4.2.2 Sur l'avis de la CLE Drac-Romanche

5 LES QUESTIONS ET LEURS RÉPONSES

Illustration 5.2: Situation cadastrale du projet (implantation prévisionnelle) (= figure 4 du DR p26)

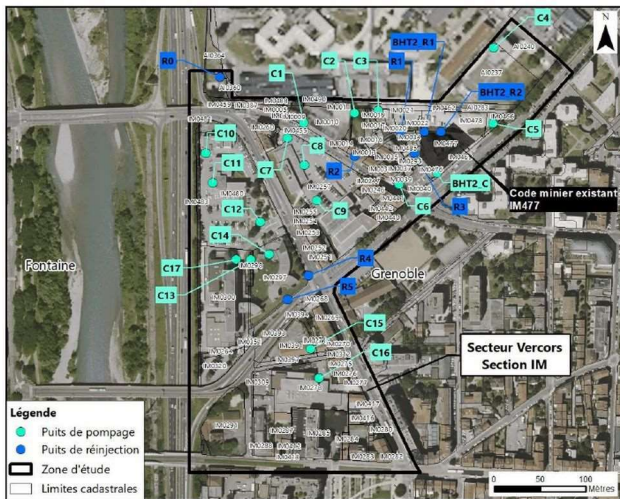
Dans le résumé non technique des travaux, en début de page 7 il est évoqué la réutilisation de 2 ouvrages existants ; un arrêté préfectoral a dû autoriser leur création ; Lequel ? Quand ? (= référence ?) ;

Cette réutilisation (sans doute très opportune) n'impliquerait-elle pas une modification référencée à ce sujet qui pourrait être préparée et incluse dans le prochain arrêté d'autorisation du secteur Vercors ?

En dehors de l'éventuelle intégration du projet BHT2, la réutilisation de 3 ouvrages existants est prévue (cf. Tableau 5 et figure 4 du dossier réglementaire réf. 17-001148_INNOVIA_REG_Vercors Géothermie_RPT_A06) :

- *les 2 puits de pompage C13 et C17 (anciens puits EDF), localisés sur des terrains appartenant à un propriétaire privé (M. AMMAR) ;*
- *le puits de réinjection R0 (ancien puits 40.11 du CEA), qui n'est plus exploité actuellement par le CEA, situé sur une parcelle appartenant actuellement à la SEM INNOVIA.*

Ces 3 ouvrages font donc de facto l'objet d'une demande d'autorisation d'exploiter de la SEM INNOVIA dans le cadre du projet de géothermie.

Nous ne disposons pas de données administratives concernant les 2 ouvrages C13 et C17.

Pour le puits R0 (anciennement 40.11) d'après les documents à disposition, la déclaration pour le prélèvement des eaux souterraines a été fait en 1977. Il a bénéficié de l'autorisation à poursuivre les prélèvements d'eau au titre de l'antériorité pour la rubrique 1.1.0 de la nomenclature du décret du 29 mars 1993 (d'après l'arrêté du 25 mai 2004). L'arrêté préfectoral complémentaire du 07 février 2011 vaut autorisation au titre des IOTA pour la rubrique 1.1.2.0.

Pour leur réutilisation, nous avons vérifié la compatibilité de ces ouvrages avec le projet de géothermie globale, les démarches administratives sont associées à notre demande d'exploitation. Il conviendra au futur exploitant de s'assurer que ces ouvrages ont la capacité nécessaire pour

répondre aux besoins des futurs bâtiments raccordés. Si tel n'est pas le cas, il aura la possibilité de faire de nouveaux puits qui seront intégrés à notre arrêté.

Illustration 5.6: Coupe géologique et technique prévisionnelle type (= figure 5 du RNTT et figure 11 du DR)

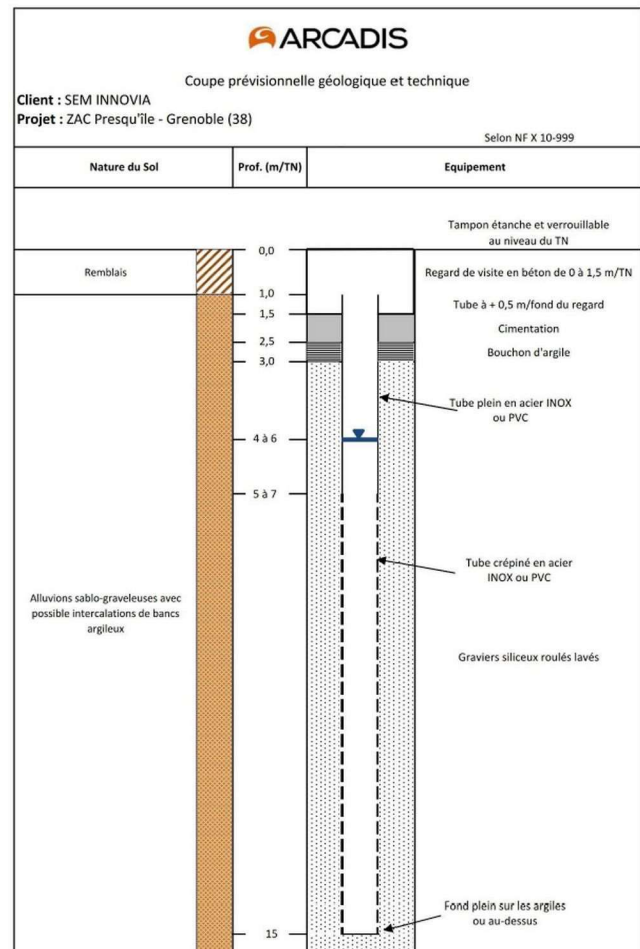
Sur la figure 5 [du RNTT] Coupe géologique, la profondeur de 15m indiquée correspond-elle bien à un maximum (à autoriser) ou est-ce la profondeur d'atteinte du toit d'argile (pouvant aller jusqu'à 25m comme j'ai cru le retenir de vos indications orales) ;

Un véhicule standard peut-il rouler sans dommage sur le tampon étanche et verrouillable prévu au niveau du TN ?

Cette étanchéité supporte-t-elle les hauteurs de crue centennale prévues au PPRI du Drac aval (PPRI approuvé en juillet 2023) ?

Le diamètre du tube inox est compris entre ? m et ? m !

La coupe géologique et technique présentée (cf. Figure 11 du dossier réglementaire réf. 17-001148_INNOVIA_REG_Vercors

Géothermie_RPT_A06) est une coupe de principe de la géologie attendue et de l'équipement prévisionnel des ouvrages de prélèvement à réaliser. La profondeur indiquée de 15 m est la profondeur attendue du toit de l'horizon argileux dans la zone du projet et elle correspond donc bien à une profondeur maximale prévisionnelle des ouvrages de prélèvement.

La tête de chaque forage sera située à l'extérieur du bâtiment ou dans un local technique dédié. Afin de protéger la ressource en eau souterraine, chaque forage sera aménagé d'une tête étanche (bride contre bride boulonnées) pour isoler la nappe de tout risque de pollution par les eaux superficielles. Ce type étanchéité est capable de supporter les mises en charge des hauteurs de crue centennale du Drac, entre 2 et 3m. Le diamètre des ouvrages sera adapté aux débits, entre 50 et 80 cm de diamètre.

Un regard étanche sera aussi aménagé autour de la tête de forage pour protéger l'ouvrage et permettre un accès lors des opérations de maintenance.
